日本原燃株式会社	
資料番号	遮蔽 01 <u>R 5</u>
提出年月日	令和 4 年 <u>5 月 11 日</u>

設工認に係る補足説明資料

遮蔽設計の基本方針に関する

燃料加工建屋に係る既認可からの変更点について

第 3.1.1-1 図 排気筒の位置変更

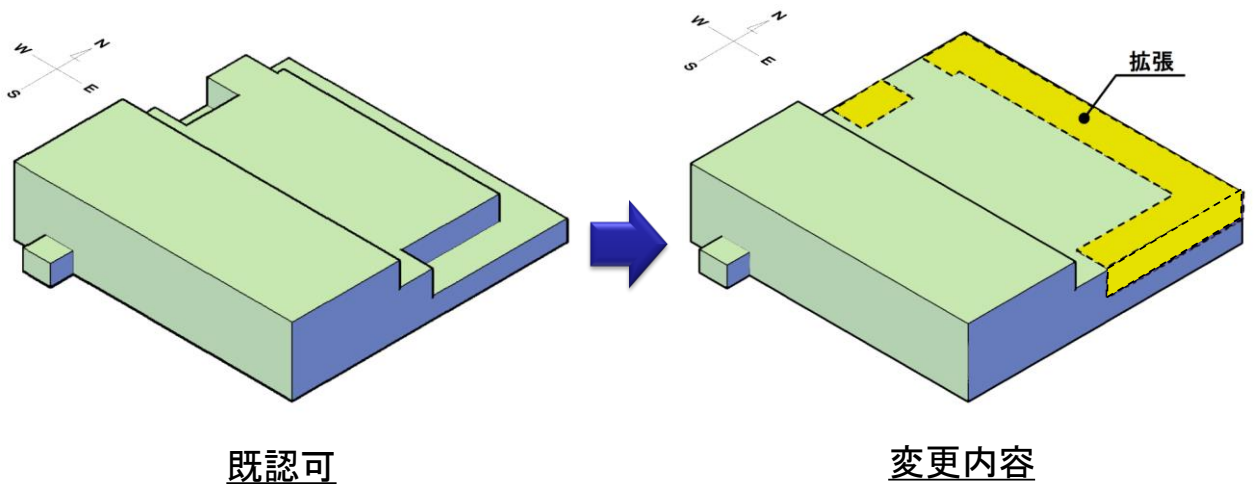
燃料加工建屋に支持される排気筒は、燃料加工建屋北西側外壁面に設置する設計としていたが、約70m東へ移動させ、北東側外壁面に設置する変更を行う。

また、排気筒の高さについては、25mから20mに変更する。

既認可の設計では、排気筒につながる気中ダクトが貯蔵容器搬送用洞道の上部を通過していたが、貯蔵容器搬送用洞道の工事と気中ダクト及び排気筒の工事を独立して行うために、設置位置を気中ダクトが貯蔵容器搬送用洞道の上部を通過しない北東側に変更した。

高さについては、万一転倒した場合であっても再処理施設のウラン・プルトニウム混合酸化物貯蔵建屋に波及的影響を及ぼさないようにするために、既認可より5m低くした。

第 3.2.3-1 図 建屋遮蔽の変更(地上 2 階 輸送容器保管室北東部抜粋)

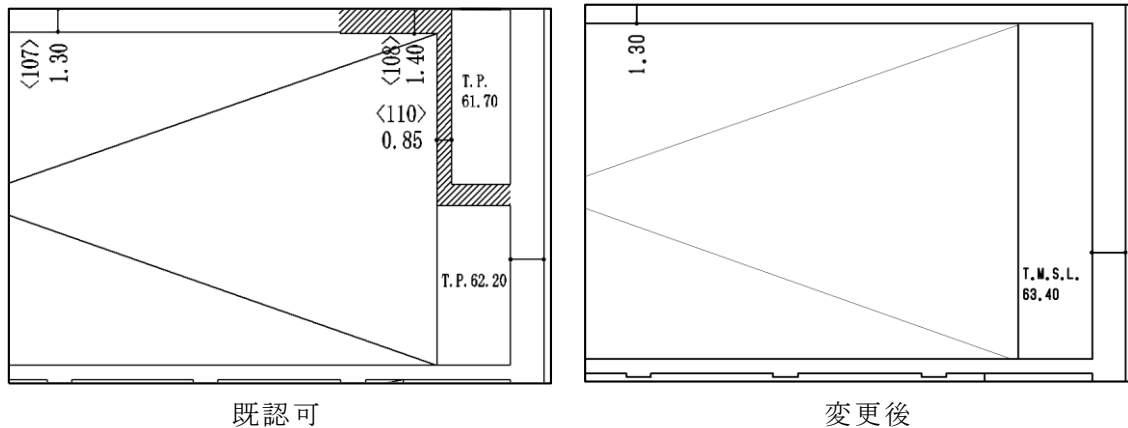
第 3.2.3-1 図に示すとおり、既認可において<108><110>を付していた建屋遮蔽の形状及び厚さを変更している。変更後の厚さは、既認可で<107>を付していた建屋遮蔽と同じ 1.30m であり、北側の部屋は共に非管理区域であることから、本変更は既認可の評価に包含されるため、本変更による評価への影響はない。

また、加工施設からの直接線及びスカイシャイン線による公衆被ばく評価における遮蔽体である燃料加工建屋の外壁の範囲が建屋の増床に伴い変更となった。ただし、新たに外壁となった範囲についても必要厚さ(コンクリートで 120 cm 以上)を満

足することから、本変更による評価への影響はない。
